AVVISO URGENTE SULLA SICUREZZA/AVVISO SUL PRODOTTO

Oggetto:	Brainlab Spine & Trauma 3D Navigation 1.0: potenziale rappresentazione visiva non prevista di uno strumento accuratamente navigato che potrebbe determinare un'errata interpretazione in particolari circostanze.
Riferimento prodotto:	Brainlab Spine & Trauma 3D Navigation 1.0 (parte del sistema "software di navigazione Spine & Trauma 3D, versione 3.0")
Data di notifica:	lunedì 11 febbraio 2019
Responsabile della notifica:	Markus Hofmann, Responsabile senior della vigilanza
Identificativo Brainlab:	CAPA-20190206-002260
Tipo di azione:	Informazioni sull'uso del dispositivo; modifica del dispositivo (aggiornamento SW)

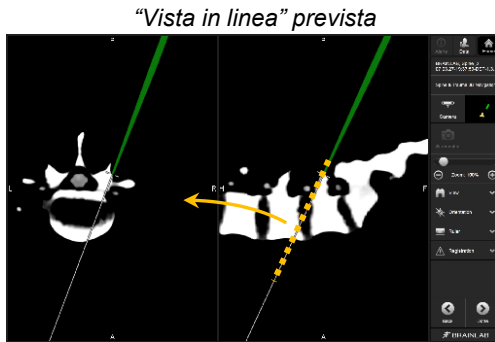
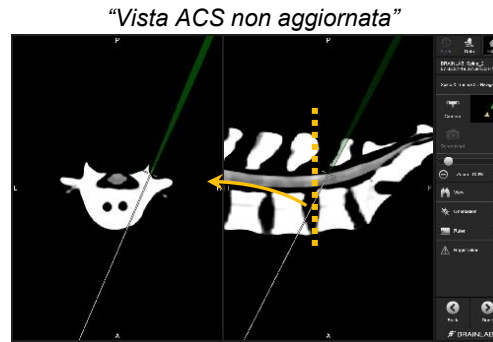
In talune circostanze, l'applicazione software di navigazione interessata dal problema potrebbe inaspettatamente determinare la visualizzazione di uno strumento accuratamente navigato in una rappresentazione visiva assiale, coronale/sagittale (ACS) con piani fissi nella ricostruzione dell'immagine ("vista ACS non aggiornata") anziché la visualizzazione auspicabile della rappresentazione visiva "vista in linea", comunemente utilizzata per la navigazione degli strumenti invasivi a livello vertebrale.

In questa vista ACS non aggiornata, la navigazione nella modalità prevista potrebbe risultare difficoltosa e in alcuni casi l'utente potrebbe non essere in grado di determinare correttamente la posizione dello strumento all'interno dell'anatomia:

- Gli strumenti navigati potrebbero trovarsi all'esterno della slice anatomica visualizzata, tuttavia in questa vista ACS non aggiornata verrebbero sottoposti a rendering come proiezione.
- Questo rendering proiettato potrebbe generare l'errata impressione che lo strumento si trovi all'interno della slice anatomica visualizzata in quel momento.

Figura 2. Rappresentazione non prevista di una posizione dello strumento (la linea tratteggiata mostra il piano di ricostruzione per la vista puramente assiale indicata dalla freccia).
La vista puramente assiale non è allineata con lo strumento, che è **situato dietro/prima** della slice, e mostra soltanto una **proiezione** sovrapposta dello strumento.

Attivare il sottomenu “Orientation”.

Il sottomenu “Orientation” può essere chiuso immediatamente senza apportare modifiche.

Questa azione corregge il problema di rappresentazione visiva per tutti i layout di visualizzazione della navigazione per tutta la durata del trattamento in corso sul paziente.

1. I clienti esistenti potenzialmente interessati dal problema riceveranno queste informazioni di avviso sul prodotto.
2. Brainlab fornirà a tutti i clienti interessati dal problema una revisione del software di navigazione Spine & Trauma in cui il problema descritto è stato corretto. Brainlab La contatterà proattivamente a partire dal mese di giugno 2019 per programmare l'aggiornamento.

Figura 3. Selezione della procedura su un sistema di navigazione vertebrale interessato dal problema

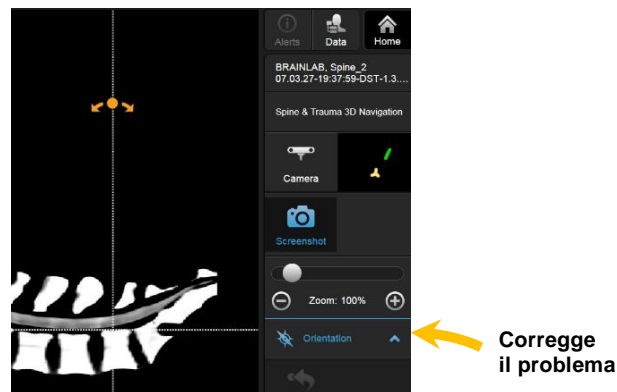
La procedura a sinistra include la versione 1.0 dell'applicazione di navigazione coinvolta (procedura “intraoperatoria”). Se nel corso di un trattamento la procedura viene sostituita con quella indicata a destra (che include la versione 2.6 dell'applicazione di navigazione per la pianificazione delle viti) per poi tornare alla procedura a sinistra, in specifici casi può verificarsi il problema.

- Avvio della navigazione con procedura “3D Navigation Intraoperative Imaging”, passaggio alla procedura “3D Navigation” per la pianificazione delle viti e ritorno alla procedura iniziale.
(Nel complesso questa è una procedura prevista, utilizzata in casi rari dagli utenti che eseguono registrazioni AIR intraoperatorie (ad es., arco a C 3D) con la procedura “intraoperatoria” e che desiderano effettuare una pianificazione intraoperatoria delle viti nonché utilizzare in seguito la funzionalità di navigazione selezionata dell'applicazione coinvolta).
- Avvio con procedura “Navigazione in 3D” (solo per la registrazione con l'applicazione AIR) e passaggio alla procedura “intraoperatoria”.
(Questa non è una procedura prevista).

1. Se possibile, evitare di cambiare la procedura se i set di dati sono già stati registrati. Salvo in caso di assoluta necessità (ad es., per la pianificazione intraoperatoria delle viti), evitare di passare dalla procedura “3D Navigation Intraoperative Imaging” alla procedura “3D Navigation” durante il trattamento su un paziente.
2. Dopo aver riavviato l’applicazione con un set di dati precedentemente registrato (ripristino in seguito ad arresto anomalo o cambio di procedura), **attivare e disattivare sempre una volta il sottomenu “Orientation”** per assicurarsi che vengano visualizzate le corrette rappresentazioni visive previste per la sessione in uso.
